东莞市寮步镇生活垃圾综合处理中心项目-答疑通知二

(采购编号:DSCF-LB-02-08-010(2023))

5.14·控制系统设备

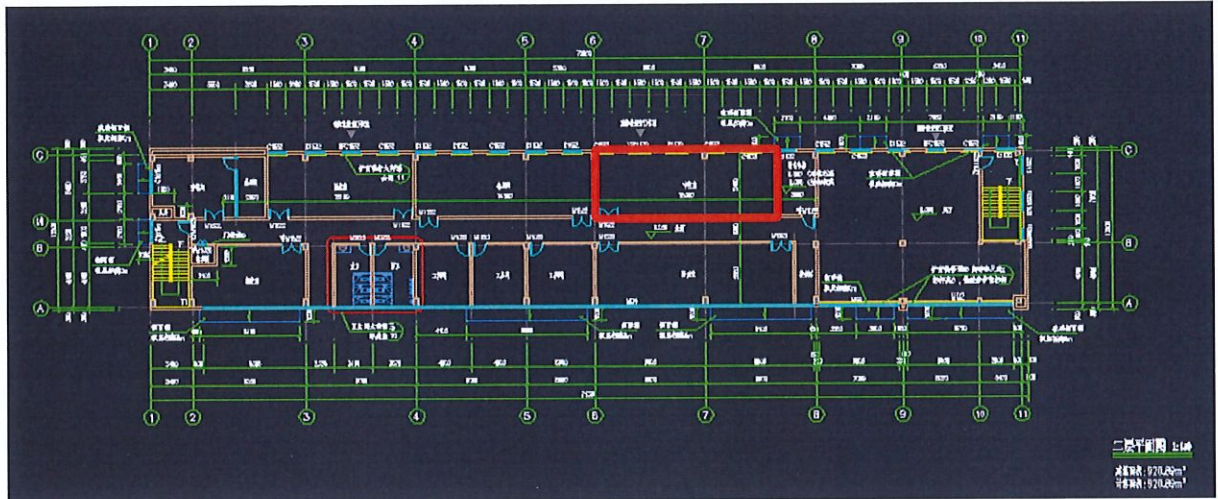
15、《DSCF-LB-02-08-010(2023) 公开采购文件》第 174 页第 5.14 节写到“将网络布线连接按压缩站系统供应商要求连接到指定设备连接点”，请明确网络布线的连接点的具体位置。

废气系统采用 1 套西门子 S7-1200 PLC 和配套按钮和触摸屏控制，需将废气系统与压缩站系统必要的联锁控制逻辑，以及整套除臭系统的控制地址和工艺流程图提供给压缩站供应商，通讯协议采用西门子基于以太网的标准 S7 通讯协议，**同时将网络布线连接按压缩站系统供应商要求连接到指定设备连接点**，由压缩站系统供应商对该系统进行上位机组态，并配合调试。PLC 和触摸屏不得设置密码阻止采购人对其进行编程和组态操作。

回复：网络布线连接点位置在厨余车间二楼中控室，详见新附图。

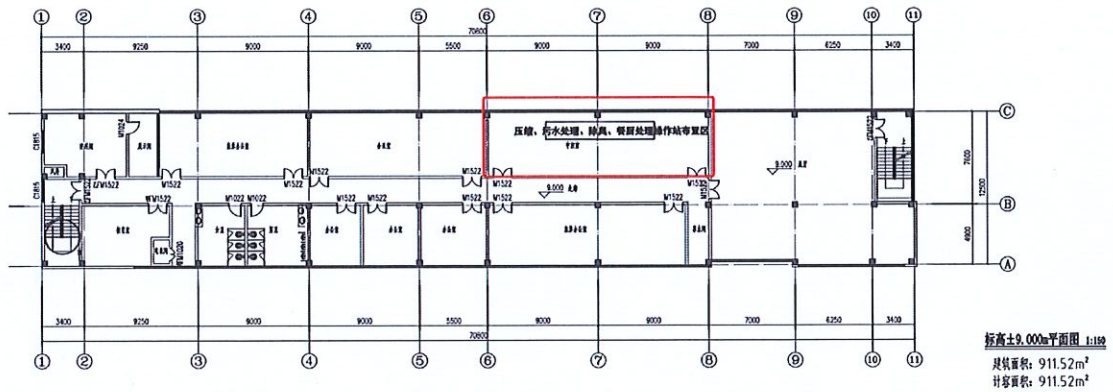
17、图纸附件 3：给排水、电气接驳点布置图（厨余垃圾处理车间）中，此处标明中控室是压缩、污水处理、除臭、餐厨处理操作站，则除臭系统操作控制也在此中控室吗？建议除臭系统的控制柜安装于除臭设备旁边，以便后期运营操作，能及时观察设备情况进而做相关操作。如若要求中控室能对除臭系统进行访问查询系统运行数据、设备运行状态、或操作设备（启停、更改运行参数等），我方可布置一条信号数据线到中控室连接智慧屏，实现数据共享和远程控制系统设备、访问数据等功能。

回复：控制柜安装在现场，实现本地手动控制；中控室实现远程智能控制。
